## **Rapport de l'Inspection des installations classées**

Visite d'inspection du 4 mars 2025

**Terrena**

Références : [2025\\_335\\_UbD16-86\\_Env](#)  
Code AIOT : 0007207092

#### N° 6 : Poussières

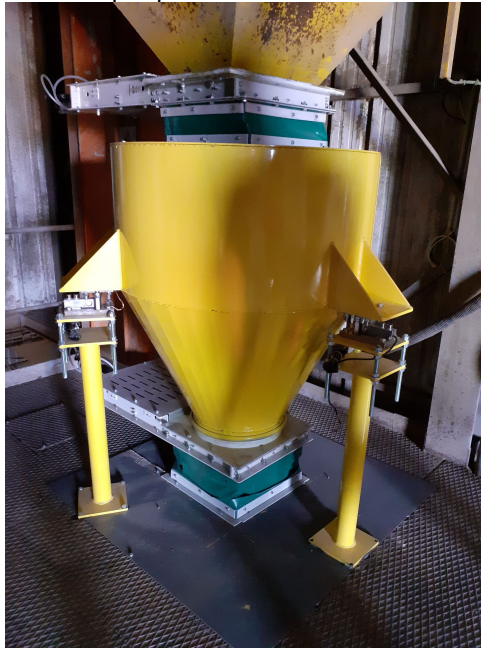
Aux étages supérieurs il est constaté un niveau d'empoussièrement globalement acceptable pour les plateformes de circulation mais des dépôts importants sur les zones difficiles d'accès pour le nettoyage (photo ci-dessous prise depuis la plateforme du dernier étage).

Plusieurs canalisations métalliques ont fait l'objet de réparations de fortune en vue de boucher des perforations causées par l'abrasion des poussières (notamment des coudes). L'exploitant indique que les poussières présentes au troisième étage sont le fait d'un coude endommagé, qui doit être prochainement réparé.

L'exploitant transmet à l'inspection le justificatif de la réparation du coude.  
L'exploitant procède au nettoyage de l'ensemble des installations, y compris les zones difficiles d'accès et la salle de contrôle.
